SÄKERHETSMEDDELANDE (SM)

Formljussignal A mellan Dgs och Wau flyttas

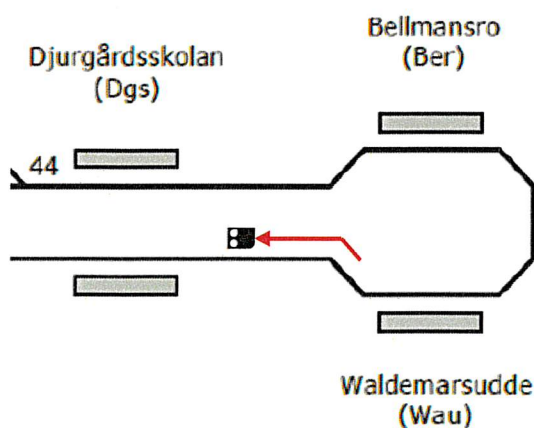
För att öka säkerheten vid körning i riktning mot Waldemarsudde (Wau) kommer formljussignal A att flyttas till en position så att den inte längre ligger i nedförsbacke.

Signalen kommer att flyttas från nuvarande position 3+095 till 3+030. Signalen kommer därefter finnas närmare Djurgårdsskolan (Dgs).
